Assunto: Interferências da Av. Artêmio Valente com o SES de Salvador.

empresa balans de águas e saneamento s.a.		MP – SUPERINTENDÊNCIA DE PRODUÇÃO DE ÁGUA E ESGOTAMENTO SANITÁRIO MPS – UNIDADE DE SUPORTE TÉCNICO			
RELATÓRIO DE VISITA TÉCNICA (OBRA ARTÊMIO VALENTE)		Número: 005/2017		Página: 1/9	
OBRA ARTÊMIO VALENTE, VIA BARRADÃO			Data: 26/09/2017		
EQUIPE		Wladmir Conceição, Sinval Garcia e Marivaldo Melo

Fig.14 – Tubulação 1000mm faltando bloco de ancoragem.

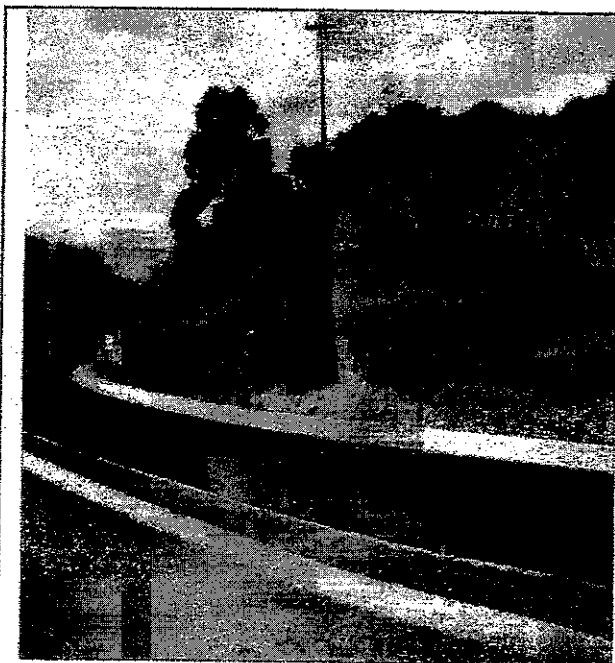
Também foi encontrada uma tubulação de 1000mm que necessita de um bloco de ancoragem, além de haver uma construção irregular sobre o mesmo, conforme as Figuras 14 e 15, respectivamente.

Fig. 15 – Vista da área onde a tubulação de 1000mm está passando, com uma futura construção irregular sob a mesma.
